# COMMISSIE TOT VASTSTELLING VAN DE UITWATERING. SCHEMA TOT PLAATSING DER MERKEN.

Volgens *nevensgaand* certificaat No. *5342* dd. *2 Sept '32*  
stemd voor het *stoom* schip *Sint Annaland* (Houtwaart *3523*)  
het het uitwateringsmerk worden aangebracht aan beide zijden van het schip, overeenkomstig  
hieronder aangegeven diagram.

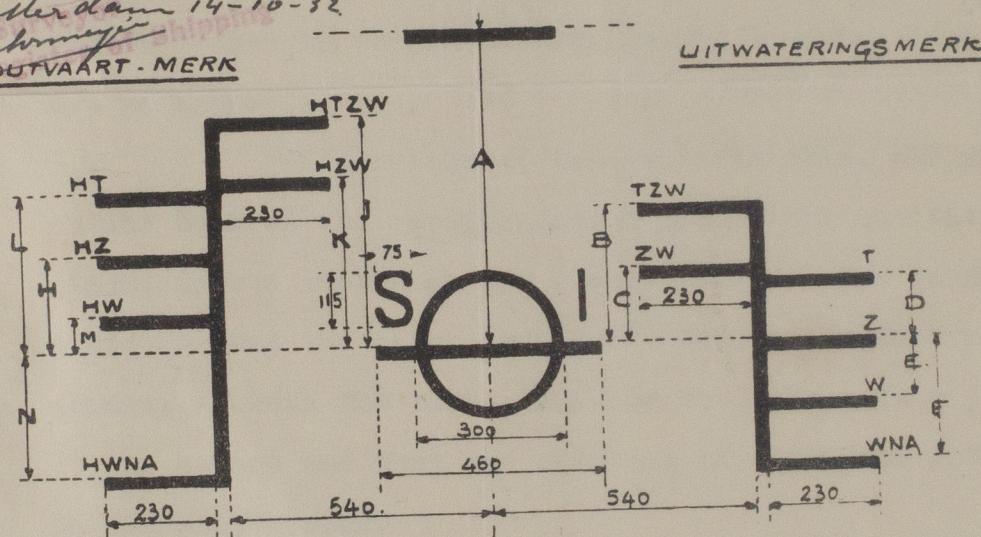
bovenkant der meetlijn ligt even hoog als  
bovenkant van het *stalen*  
*hoogd achter* dek in de zijde.  
*ad. Rotterdam 14-10-32*  
*J. H. Meunier*  
*HOOTVAART-MERK*

stand H bedraagt *19* cm.

"	J	"	<i>44</i>	"
"	K	"	<i>32</i>	"
"	L	"	<i>31</i>	"
"	M	"	<i>3</i>	"
"	N	"	<i>17</i>	"

De afstand A bedraagt *199* cm.

"	"	B	"	<i>25</i>	"
"	"	C	"	<i>13</i>	"
"	"	D	"	<i>12</i>	"
"	"	E	"	<i>12</i>	"
"	"	F	"	<i>17</i>	"

Alle lijnen moeten eene dikte hebben van 25 mm, zij moeten in houten schepen worden uitgestoken  
in stalen schepen worden ingecenterd.

De uitwateringslijnen worden aan SB en BB vóór den cirkel, het houtvaartmerk aan SB en BB  
den cirkel geplaatst.
